Privater Gestaltungsplan Am Bach - Mitte

ERLÄUTERNDER BERICHT

gemäss Art. 47 RPV und § 7 PBG

Situationsplan
Öffentlicher Fussweg Ziff. 5.1

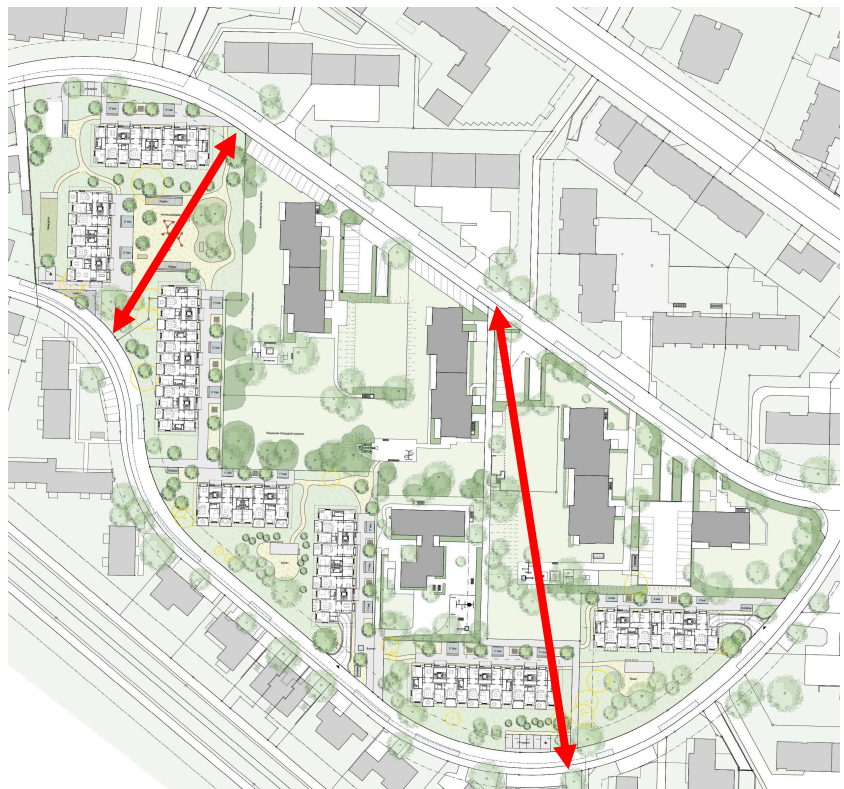
Die Maschenweite bei Fusswegnetzen sollte nicht mehr als 100 m betragen.

Damit das Gebiet auch für den öffentlichen Fussverkehr eine genügende Durchlässigkeit aufweist, sollte mindestens ein zusätzlicher öffentlicher Weg in Nord-Süd-Richtung eingeführt werden.

Das Anliegen wird berücksichtigt.

Es wird jedoch darauf hingewiesen, dass südlich des Areals der Mattenbach verläuft, welcher nur westlich des Areals via den Waldegweg oder östlich des Areals via die Waldeggstrasse überquert werden kann. Nördlich des Areals schliesst der bestehende öffentliche Weg an die einzige vorhandene Querungsmöglichkeit in Richtung Tösstalstrasse an. Es wird daher in Frage gestellt, ob überhaupt ein reelles Bedürfnis nach der geforderten Verbindung besteht.

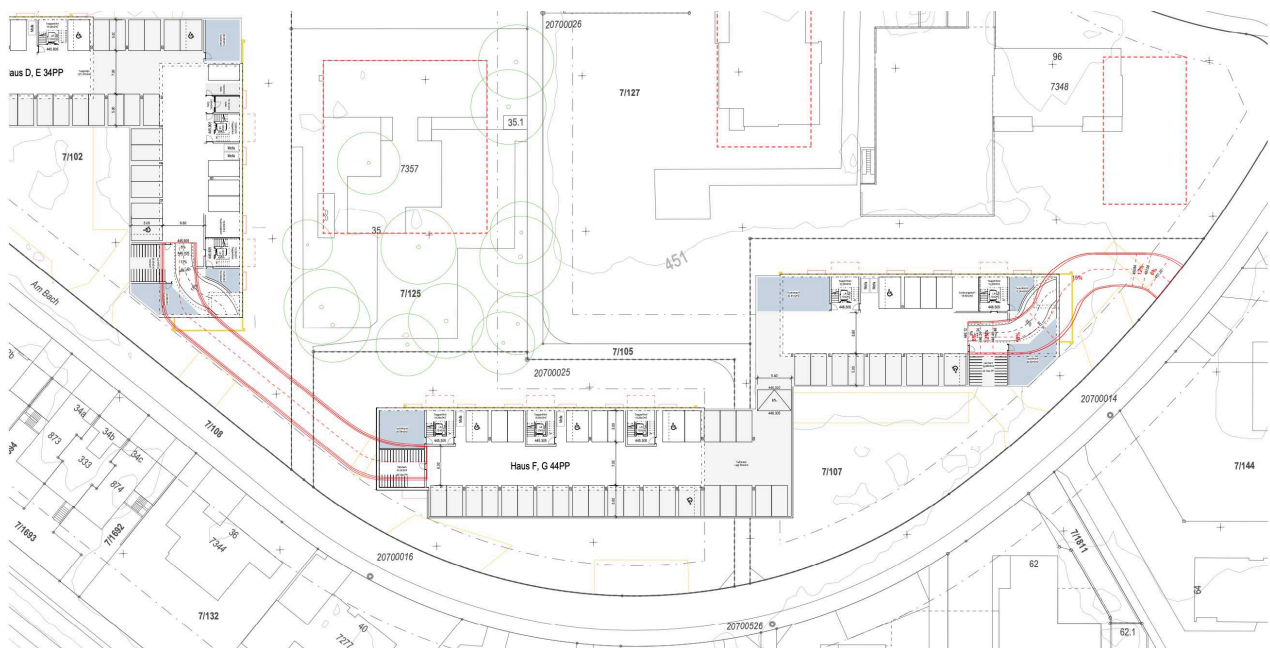
Auf die Bezeichnung der Zu- und Wegfahrt zur Tiefgarage in der Quartierstrasse Am Bach im Bereich zwischen den Baubereichen K und L ist zu verzichten.

Das Anliegen wird nicht berücksichtigt.

Die Machbarkeit des vorgeschlagenen Zusammenschlusses der beiden Tiefgarageneinfahrten wurde durch das Architekten-Kollektiv überprüft. Die betreffende Erschliessung der Tiefgarage wurde darüber hinaus auch hinsichtlich aller relevanten Themengebiete (Verkehrssicherheit, Lärm, Objektschutz, Brandschutz, Städtebau, Werkleitungen) überprüft.

Eine Verbindung der beiden Garagen ist grundsätzlich möglich, bedingt jedoch einen etwa 50 m langen Verbindungstunnel zwischen den Baubereichen K und L (siehe Abbildung unten). Dabei müsste die Parzelle MA125 im Eigentum der Stadt Winterthur unterbaut werden. Ein entsprechendes Unterbaurecht sowie die Verlegung der betroffenen Werkleitungen in diesem Bereich sind möglich, sind jedoch mit hohen Mehrkosten verbunden.

Aufgrund der umfassenden Interessensabwägung wurde in Absprache mit der Stadt Winterthur und nach nochmaliger Rücksprache mit der kantonalen Fachstelle Lärmschutz (FALS) entschieden an der geplanten Erschliessungslösung festzuhalten.
